PILNA INFORMACJA DOTYCZĄCA BEZPIECZEŃSTWA

Urządzenia Claria MRI™ CRT-D SureScan™ oraz Amplia MRI™ CRT-D SureScan™ Zalecenia dotyczące prowadzenia pacjenta

Numer ref. Medtronic: FA747

Ryc. 1

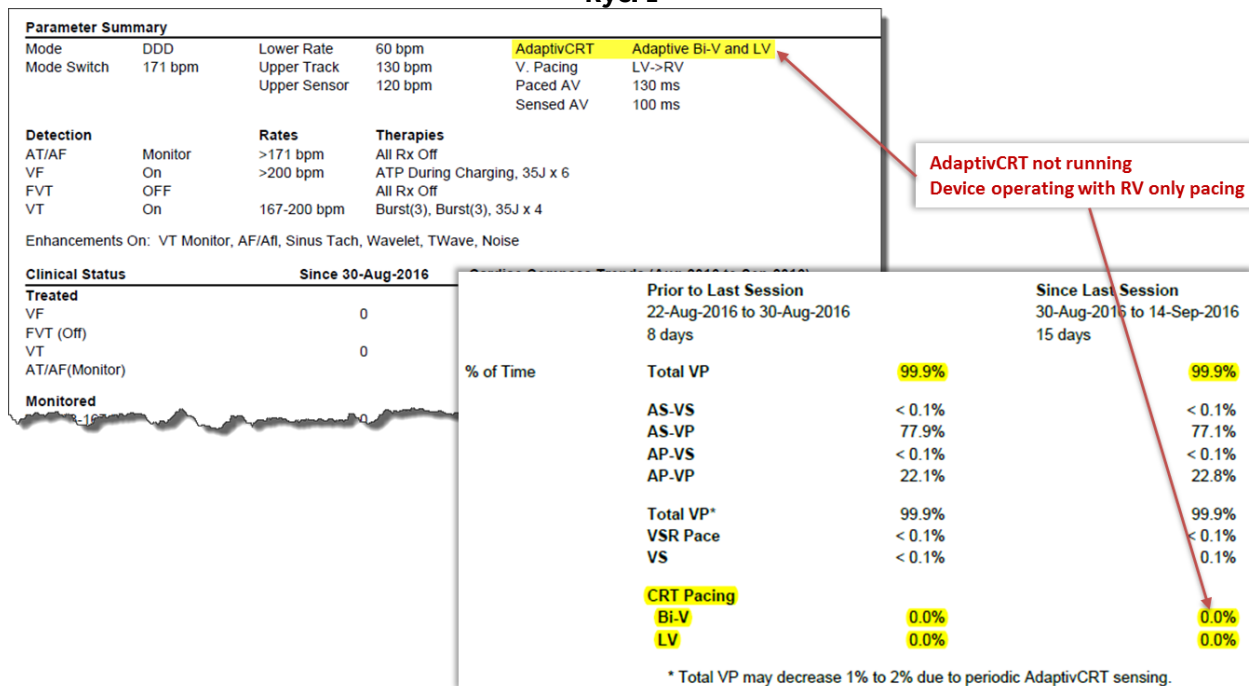
- Jeśli urządzenie CRT zaprogramowane jest obecnie do pracy w trybie *Adaptive Bi-V i LV* albo *Adaptive Bi-V* (Ryc. 1), należy sprawdzić histogram częstości odsetka stymulacji CRT („CRT Pacing: Bi-V and LV”).

- Jeśli odsetek stymulacji Bi-V i odsetek stymulacji LV *począwszy od ostatniej sesji* są bliskie 0%, oznacza to, że wystąpiła ww. sekwencja programowania i utracono stymulację lewej komory. W takiej sytuacji należy przejść do kroku 2.

2. Jeśli u pacjenta zidentyfikuje się brak stymulacji lewej komory:

Należy odpowiednio przeprogramować urządzenie, tak aby przywrócić włączenie algorytmu AdaptivCRT:

- W oknie parametrów CRT, wybrać opcję *Nonadaptive CRT*, i nacisnąć przycisk *PROGRAM*.
- W oknie parametrów CRT, zaznaczyć odpowiednie ustawienie AdaptivCRT ("*Adaptive Bi-V and LV*" lub "*Adaptive Bi-V*"), a następnie nacisnąć przycisk *PROGRAM*.
